**ASSUNTO:** Avaliação técnica da documentação apresentada pela empresa Construtora AJM Ltda, referente ao Edital nº 1000000153

**COMUNICAÇÃO INTERNA 3205/2025.**

Documento: **Analise\_Diligencia\_Habilitacao\_Tecnica\_AJM.pdf.**

*Figura 2 - Croqui da defesa SCN 1000 enviada pela proponente*

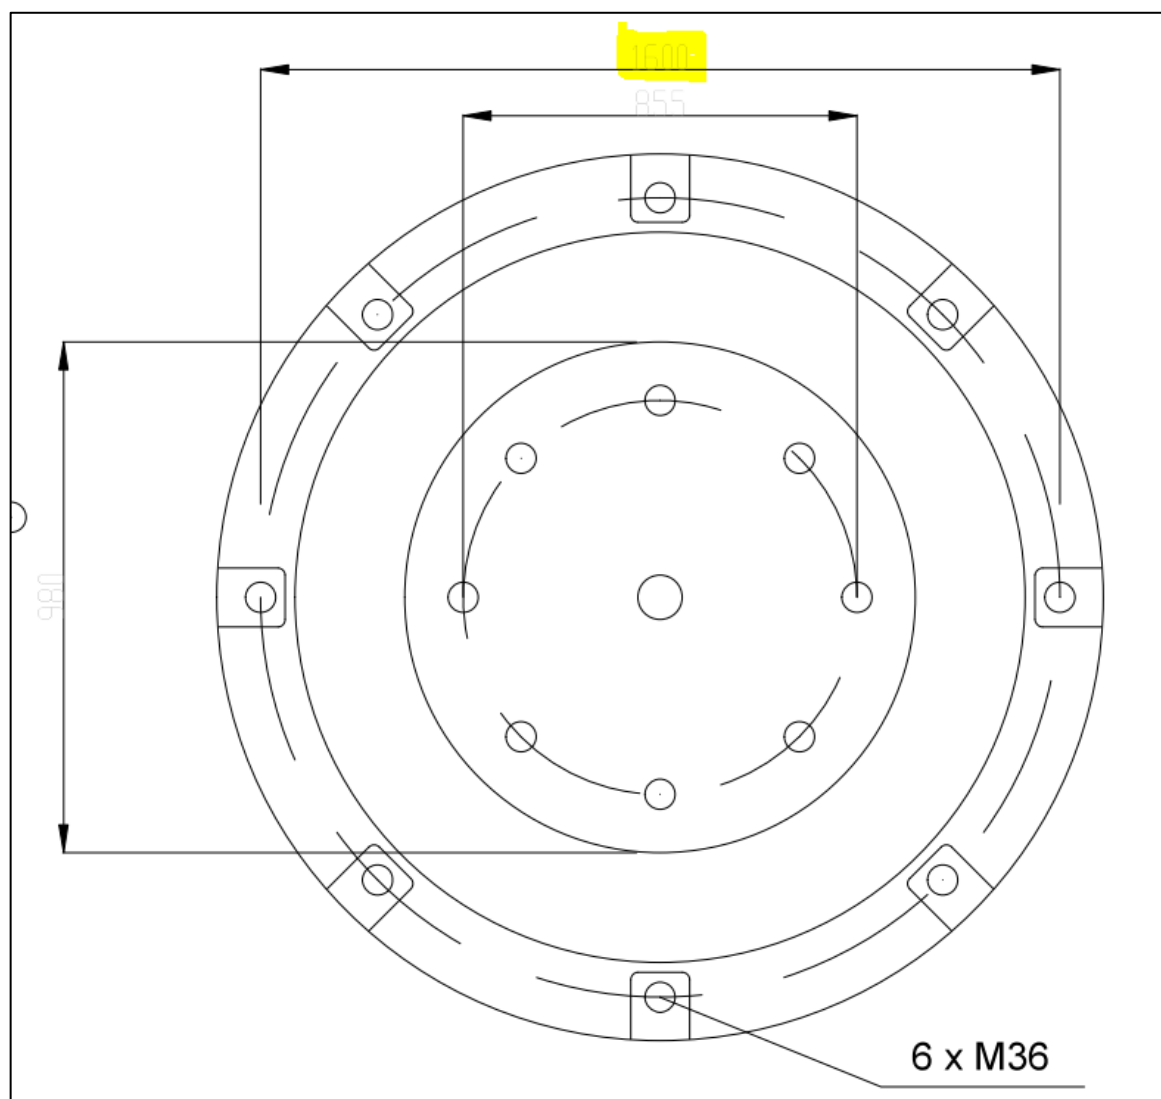
Na página 56 do documento, foi apresentado croqui do modelo SCN 1000H. Contudo, a dimensão ØB (diâmetro do círculo maior que posiciona os furos) difere do especificado no Termo de Referência:

- Dimensão apresentada pela proponente: 1.600 mm
- Dimensão especificada pela APPA: 1.460 mm

Portanto, embora a empresa tenha enviado informações complementares, o modelo ofertado não atende às características técnicas exigidas, comprometendo a compatibilidade com os sistemas já existentes.
